改善箇所説明図

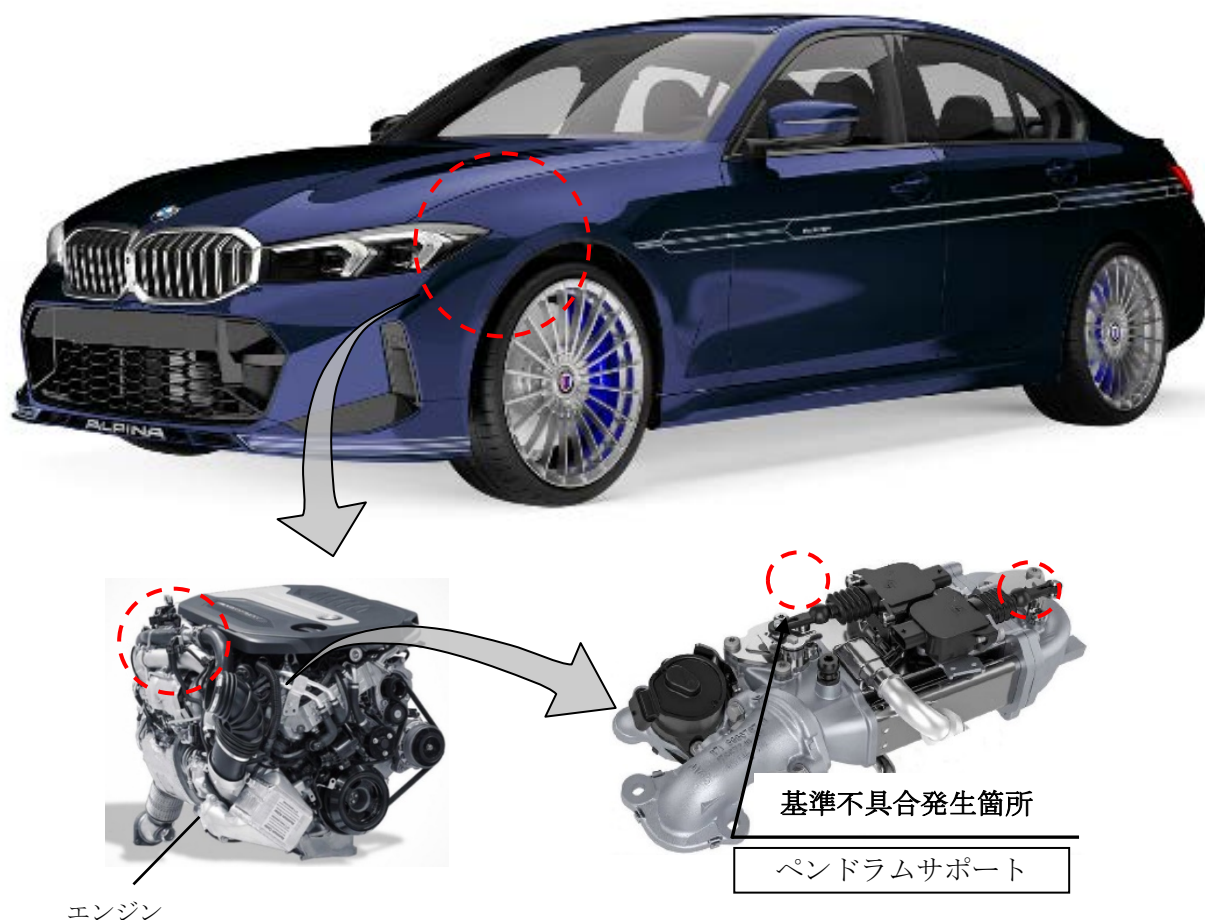
排気ガス再循環装置（EGR）において、バルブフラップ操作アクチュエーターのペンドラムサポートの製造管理が不適切なため、経年変化によりペンドラムサポートが破損するものがある。そのため、バルブフラップの切り替えができなくなり、エンジン警告灯が点灯する。そのまま走行すると、排気ガスの基準を満たさなくなるおそれがある。

全車両、フラップ操作調整アクチュエーターのペンドラムサポートを良品と交換する。

識別：作業完了車は、右リアドアのロワヒンジのボルト（頭）に白ペイントを塗布する。
